Behandlung der Stellungnahmen aus der Beteiligung gem. §§ 3 Abs. 2 und 4 Abs. 2 BauGB

Öffentliche Auslegung des Bebauungsplanentwurfs: 14.06.2021 bis 13.07.2021

21.07.2021

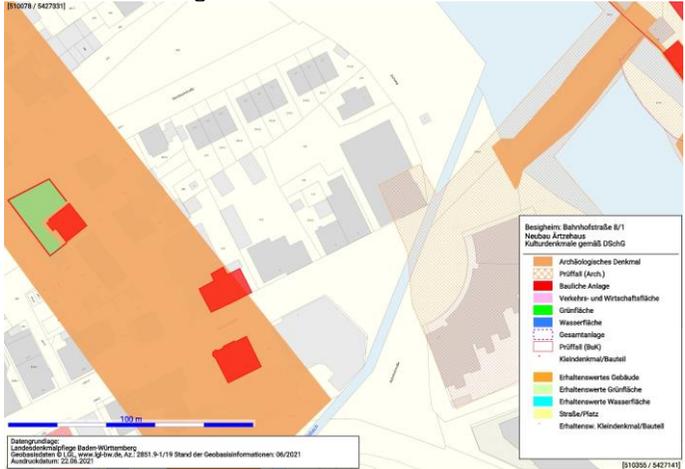
Nr.	Behörde	Datum	Inhalt der Stellungnahmen	Stellungnahmen des Planers / der Verwaltung																																																				
			<div style="text-align: right;"> </div> <h3 style="text-align: center;">Hochwasserrisikomanagement-Abfrage</h3> <p>Im Folgenden erhalten Sie das Ergebnis zu Ihrer Abfrage an der von Ihnen gewählten Koordinate. Weitere ausführliche Informationen zum Thema Hochwasserrisiko-Management in Baden-Württemberg sind unter www.hochwasserbw.de zu finden.</p> <p>gedruckt am 08.08.2021</p> <p>Information zu Überflutungstiefen und -zeiten</p> <table border="1"> <tr> <td>Ort</td> <td colspan="3">519181</td> </tr> <tr> <td>Flurst.</td> <td colspan="3">342724</td> </tr> <tr> <td>Das Liegenschaftskennzeichen (LTKZ)</td> <td colspan="3">DK 519181 (SP 90 2842)</td> </tr> <tr> <td>Gemeinde</td> <td colspan="3">Besigheim</td> </tr> <tr> <td>Kreis</td> <td colspan="3">Ludwigsburg</td> </tr> <tr> <td>Regierungspräsidium</td> <td colspan="3">Reg.-Bez. Stuttgart</td> </tr> <tr> <td>Gewässerbezugsgebiet</td> <td colspan="3">Steinbach</td> </tr> </table> <table border="1"> <thead> <tr> <th></th> <th>UF</th> <th>UT [m]</th> <th>WSP [m ü. NN]</th> </tr> </thead> <tbody> <tr> <td>10-jährliches Hochwasser (HQ₁₀)</td> <td>X</td> <td>-</td> <td>-</td> </tr> <tr> <td>50-jährliches Hochwasser (HQ₅₀)</td> <td>X</td> <td>-</td> <td>-</td> </tr> <tr> <td>100-jährliches Hochwasser (HQ₁₀₀)</td> <td>X</td> <td>0,4 m</td> <td>178,1 m</td> </tr> <tr> <td>Überflutungstiefen HQ₁₀₀ von...</td> <td>X</td> <td>-</td> <td>-</td> </tr> <tr> <td>Extrem Hochwasser (HQ_{extrem})</td> <td>X</td> <td>1,6 m</td> <td>179,4 m</td> </tr> </tbody> </table> <p><small>UF: Überflutungstiefe, UT: Überflutungstiefe, WSP: Wasserspiegelhöhe Hinweis: Die angegebenen Werte sind auf Dreikomma-Kleinbrunnen gerundet. Überflutungstiefe kleiner Werte werden auf 0,0m gerundet. Sie ist zu beachten, dass Werte in Gelände- und Unsicherheiten befallen sind. Das Hochwasserrisiko ist ein Risikoprüfungsergebnis (DIN 2016, Mikrotele (MST) 111, EPSS 7837.</small></p> <p> mögliche Änderung / Fortschreibung</p>	Ort	519181			Flurst.	342724			Das Liegenschaftskennzeichen (LTKZ)	DK 519181 (SP 90 2842)			Gemeinde	Besigheim			Kreis	Ludwigsburg			Regierungspräsidium	Reg.-Bez. Stuttgart			Gewässerbezugsgebiet	Steinbach				UF	UT [m]	WSP [m ü. NN]	10-jährliches Hochwasser (HQ ₁₀)	X	-	-	50-jährliches Hochwasser (HQ ₅₀)	X	-	-	100-jährliches Hochwasser (HQ ₁₀₀)	X	0,4 m	178,1 m	Überflutungstiefen HQ ₁₀₀ von...	X	-	-	Extrem Hochwasser (HQ _{extrem})	X	1,6 m	179,4 m
